监理工程师通知回复单

工程名称：安丘市 80MW 光伏扶贫电站项目

编号：CNI23-GF227-2017-003

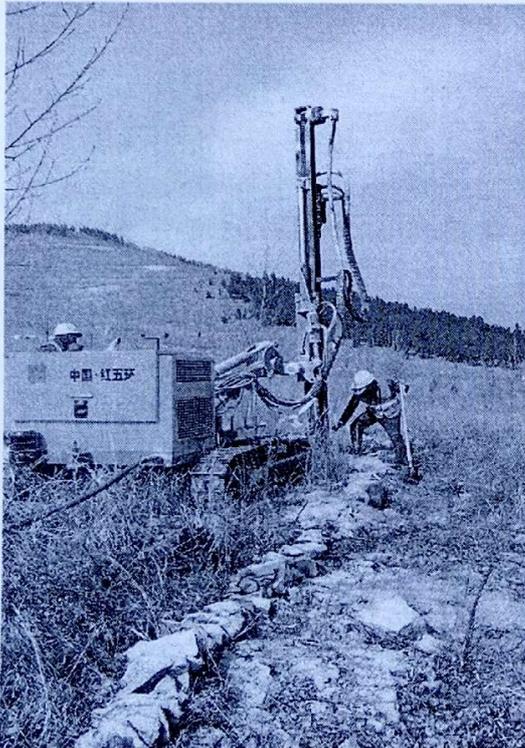
打孔不到 1200mm，重新整改

打孔前清楚杂草

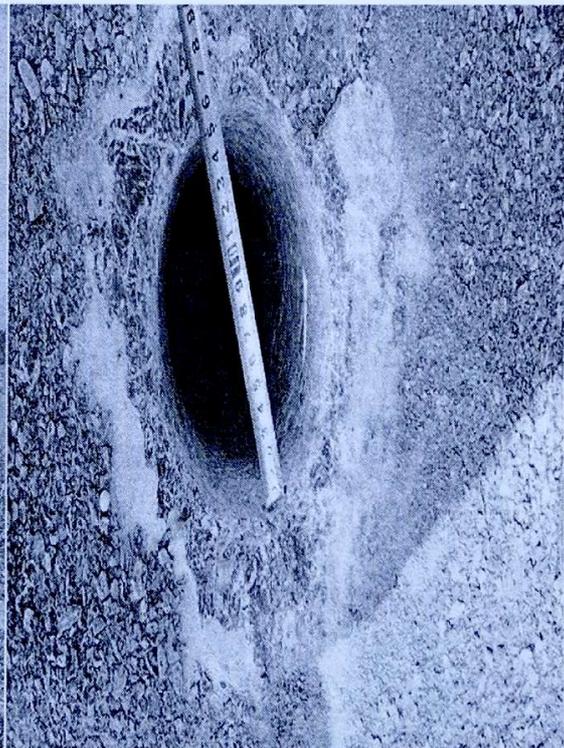
打孔机配备两人施工

孔洞测量检查，落石清理
